Objet : Contribution individuelle au projet de SCoT – Contestation des fondements techniques de la cartographie du recul du trait de côte – Demande de rendre un avis défavorable aux dispositions du SCOT concernant le trait de côte, de réexamen et de nouvelle étude indépendante – Parcelle N° AB0777, pointe de Bilgroix, Arzon

« Contribution à l'enquête publique sur le Schéma de cohérence territoriale de GMVA

Annexe 1 recul du trait de côte :

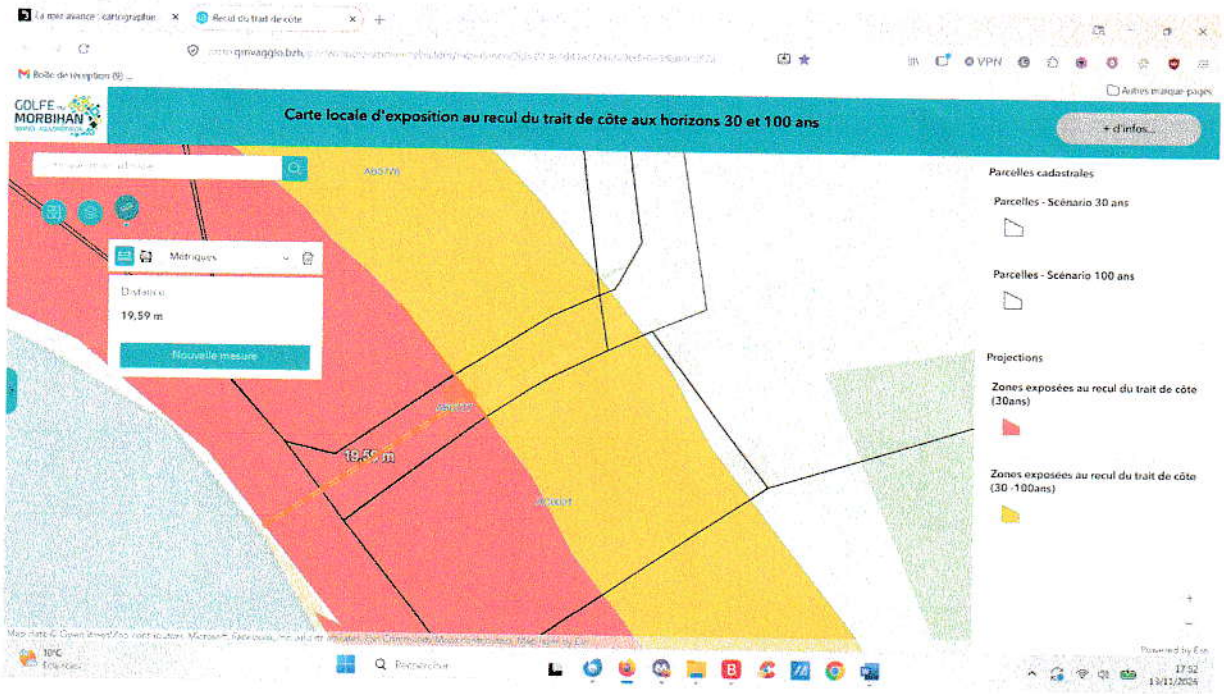
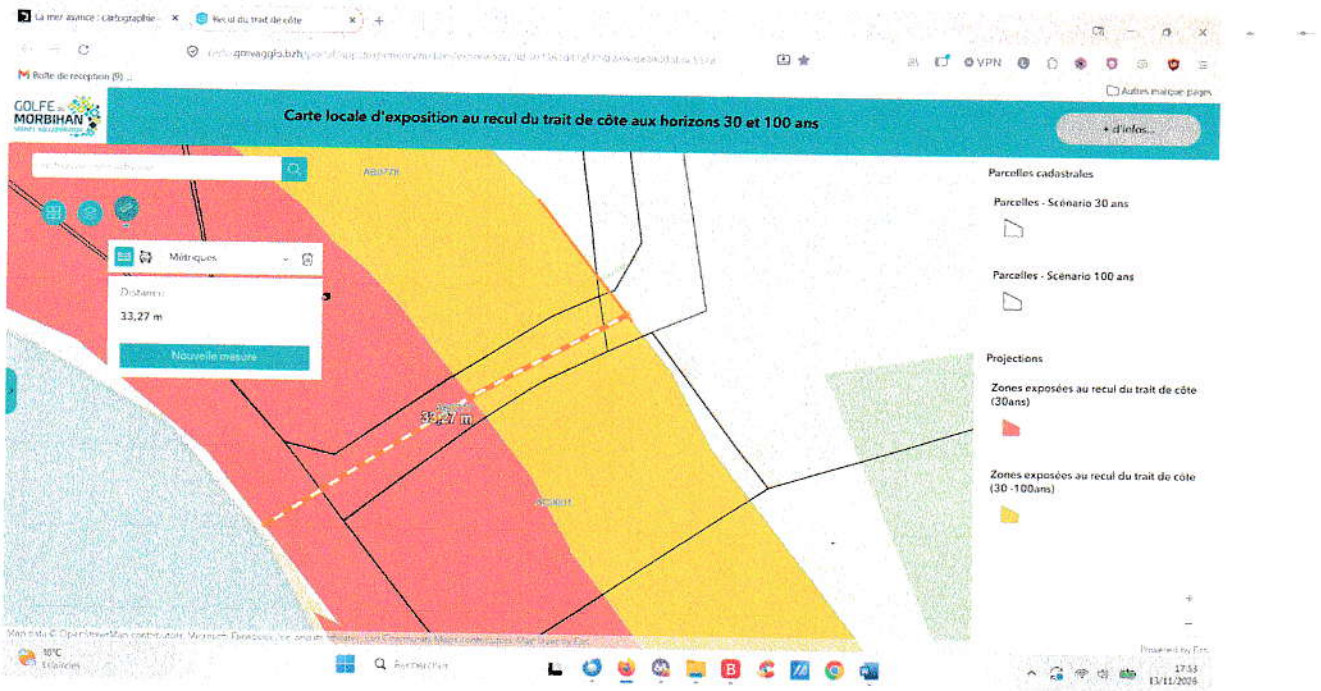
La carte concerne directement l'accès à ma propriété. Il figure **en zone rouge avec un recul de trait de côte de 19 m à 30 ans et de 33 m à 100 ans (cf ; extrait de la carte en annexe).**Sa publication affecte d'ores et déjà directement et immédiatement mes droits de propriétaire puisque la délibération permet au maire de surseoir à statuer sur toute demande d'autorisation concernant des travaux, des constructions ou des installations sur mon terrain, jusqu'à l'adoption définitive de cartes de recul du trait de côte, dans le cadre du PLU de la commune en cours de révision.

C'est le cas au niveau de la parcelle AB0304 (recul de 17 et 31 m), qui bien qu'à environs 8 m d'altitude se trouve impactée presqu'autant que la parcelle AB0777 (recul de 19 et 33 m), située à environ 2 m d'altitude, qui est une chaussée à faible pente desservant entre autre notre propriété. Ces deux parcelles sont distantes d'environs 100 m.

Comment peut-on sur ces bases aboutir à un recul du trait de côte de 19 m à 30 ans avec disparition du sentier côtier et de 33 mètres à 100 ans (distances mesurées grâce à l'outil proposé par GMVA) ?

Ces valeurs, a priori peu crédibles, méritent pour le moins une vérification et une justification explicites. A titre de comparaison, on notera que le Cerema dans son étude pour la commune d'Erquy, où les côtes rocheuses sont comparables à celles d'Arzon, prend zéro pour la valeur du paramètre CC. (https://data.megalis.bretagne.bzh/OpenData/212200547/Deliberation/2025/1000821/cb1db3f346029480cfd63fe8daecc523db2798adfa272ff0a7f42b9f464d4162.pdf).

Nous demandons donc que le calcul du Tx au niveau de notre parcelle soit établi sur la base des données applicables telles qu'elles figurent dans la mise à jour effectuée par le Cerema et non pas en lui appliquant un critère général non différencié.

Annexe 2 : Profils altimétriques

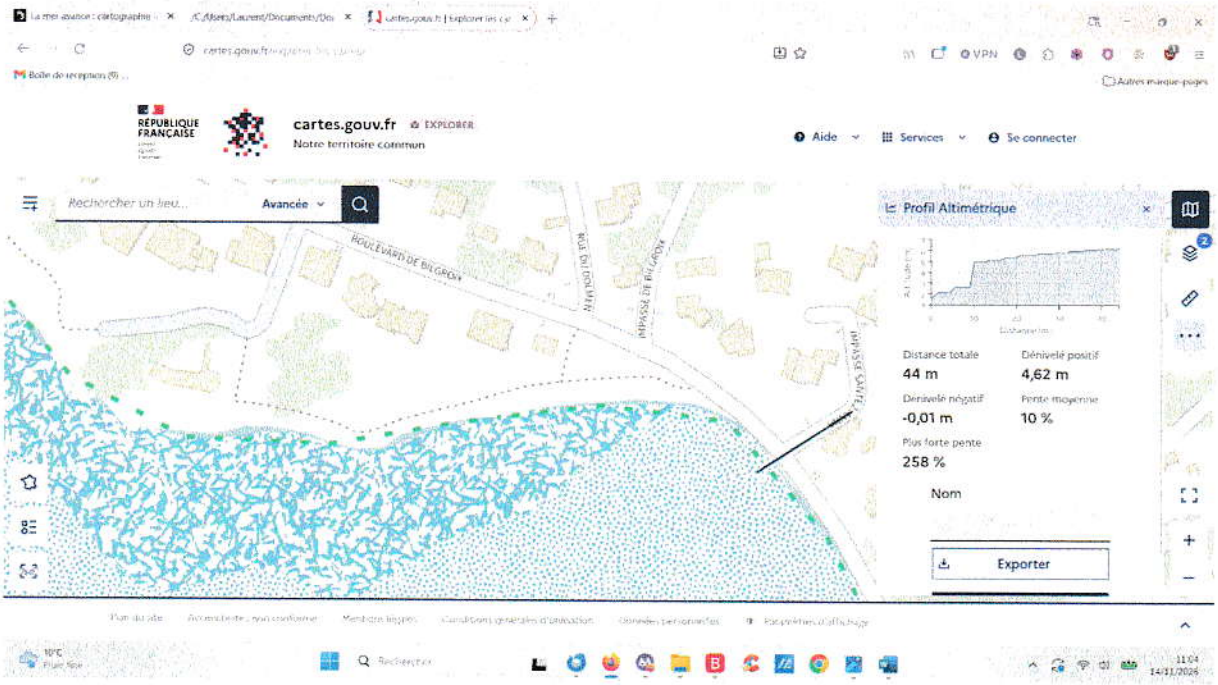
ISL et al. ne prend pas non plus suffisamment en compte le profil altimétrique local. Pourtant, pour une même élévation du niveau de la mer, le déplacement géométrique de la limite côtière dépend directement de la pente du terrain. Une falaise presque verticale et un terrain très peu pentu ne peuvent être traités comme s'ils présentaient la même configuration.
